土地所有者等及び周辺住民への説明等に関する調書3

# GLP白井富ヶ谷データセンタープロジェクト計画概要 【第二回説明会】

富ヶ谷まちづくり協議会 <パートナー企業 日本GLP株式会社>

# 三. 土地利用計画図 修正概要

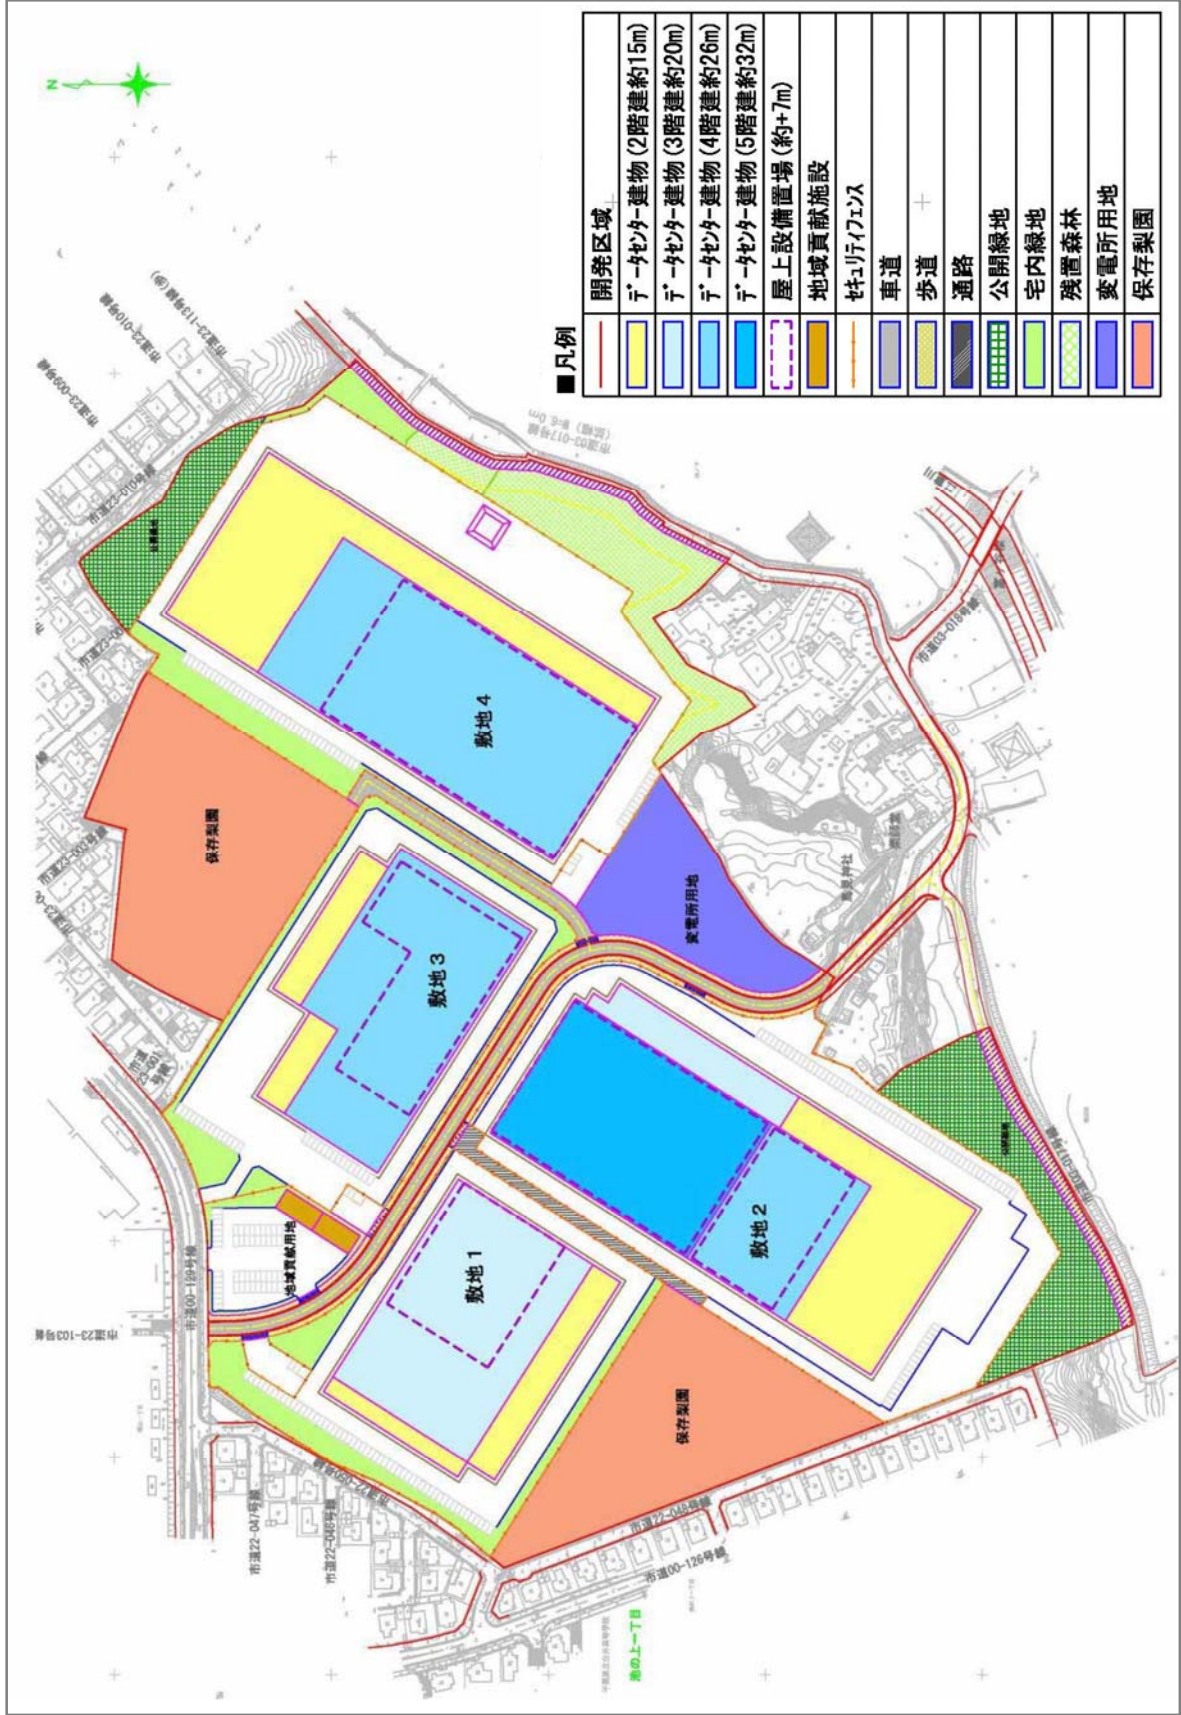
- ◆ 住宅地側の**建物高さ**を低く抑え圧迫感を軽減
- ◆ 住宅地境界から**25m以上の離隔確保**により圧迫感を軽減
- ◆ **住宅地側を通過しない道路計画**へ変更
- ◆ 騒音の出る設備を住宅地から遠ざける + **防音対策**の強化

## 六. 対応詳細（建築基準：建物高さ）

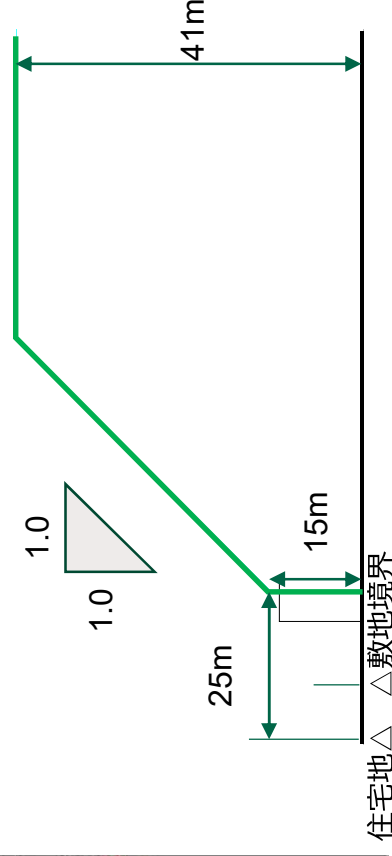
住宅地への圧迫感を考慮し規定へ見直しをさせて頂きたい

高さに対するの圧迫感については、住宅地側の「建物高さ低減」及び「離隔距離の確保」により圧迫感を低減した配置並びに高さとする為、次頁の規定を設定することとさせて頂きます。

住宅地で定める高さ制限の規制値(1:1.25)より厳しい規制値(1:1)にて制限する。

修正例) 敷地5、6を一体の建物にすることで、住宅地側の高さを抑え、高層個所との距離をとった。

住宅地側の高さ 前回プラン：22m + 設備スペース7m ▶ **修正プラン：15m**

## 六. 対応詳細（建築基準：離隔距離）

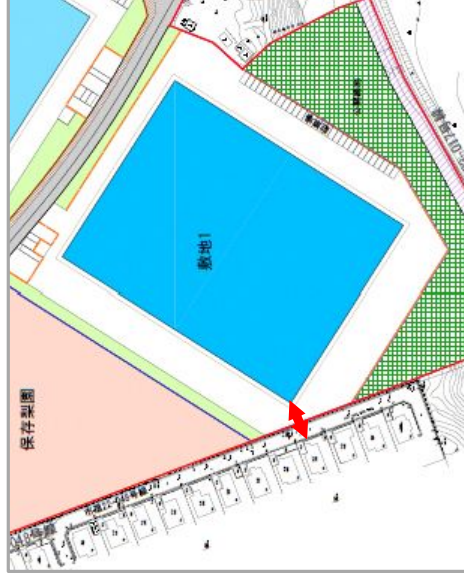
住宅地境界から25m（且つ開発地境界から10m）以上セットバックすることで対応をする。

修正例) 最も離隔距離の少なかった「敷地1」を  
住宅地境界よりセットバック（矢印）  
且つ、建物高さを低減

原案：16m ▶ 修正：25m以上  
原案：34m + 設備スペース7m ▶ 修正：15m

## 六. 対応詳細（建築基準：車両導線）

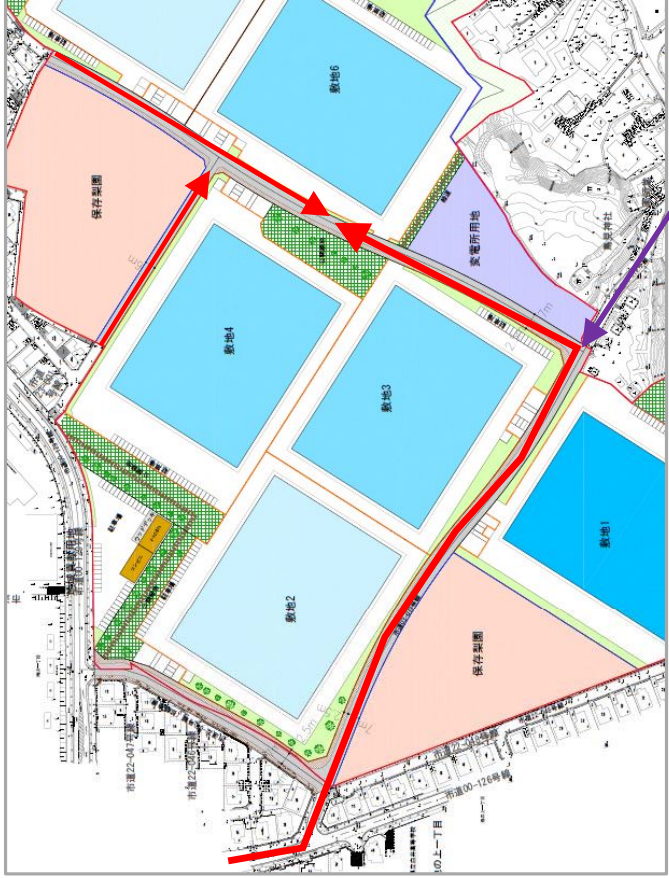
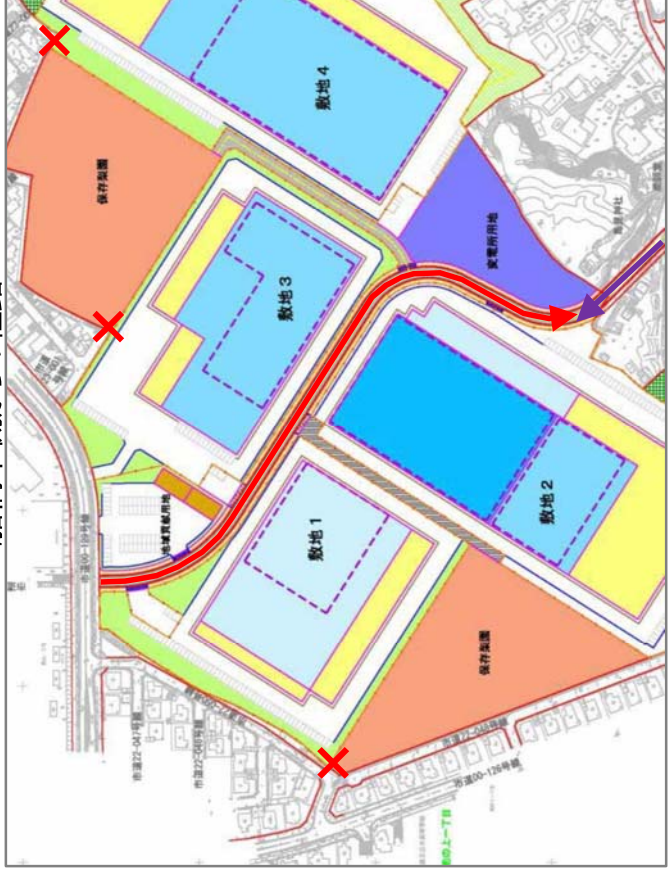
### ◆ 近隣住宅地区を通過しないようにすること

- データセンターへは、市道129号線から直接アクセス（赤線）のみとした。
- 船橋市側への通過は、市道129号線から直接アクセスのみとした。（×：通過不可）

## 七. 対応詳細（住環境：排熱）

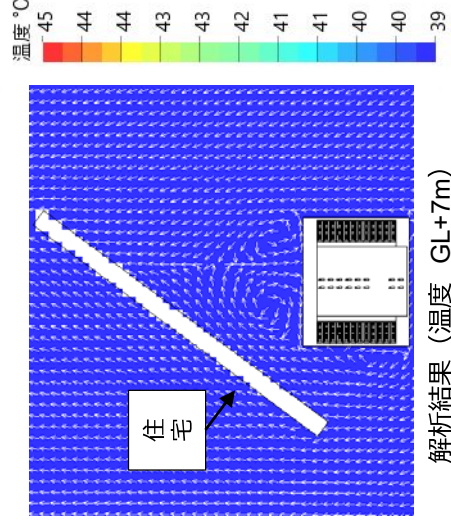
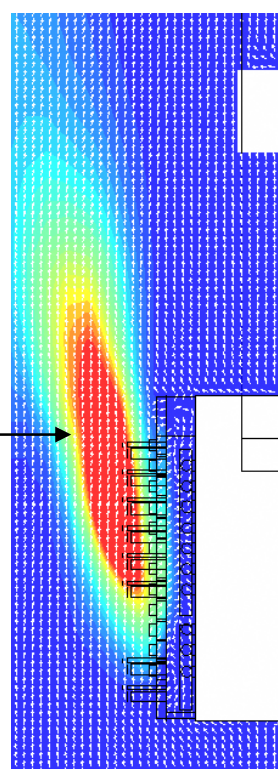
前回プランにおいて熱の発生源が最も住宅と近くなるNo3棟（ガーデンハウス側）にて、設備の最大稼働時（一番熱が発生する状態）にてシミュレーションを行い、**影響が無い**ことを確認しています。

**修正プランは熱源からより距離を離している**ので、より軽減されます。

### ■ 騒音計算点（夜間）概要

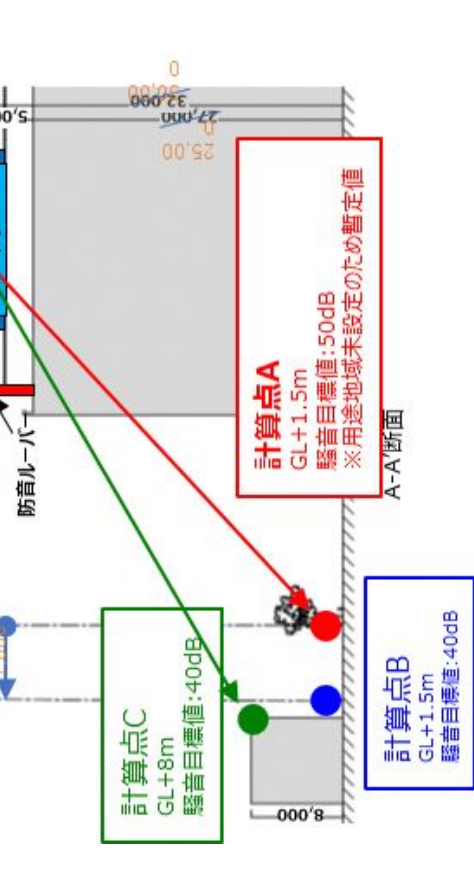
開発地境界 (A) 及び住宅地境界 (B) の騒音値だけではなく、睡眠を考慮し2階以上を想定した地点 (C) を計算に含めた。廃熱と同様に、音源の近い住宅 (ガーデンハウス) にてシミュレーションを実施。

無対策 : 最大 昼間) 56.3dB 夜間) 53.5dB

これに対し、防音ルーバー対策で50dB以下を目標にしていたが、要請を受けてより住環境への考慮、対策 (サイレンサー設置) を行い左図の規定値を達成します。

対策後 : 最大 昼間) 41.3dB 夜間) 38.5dB
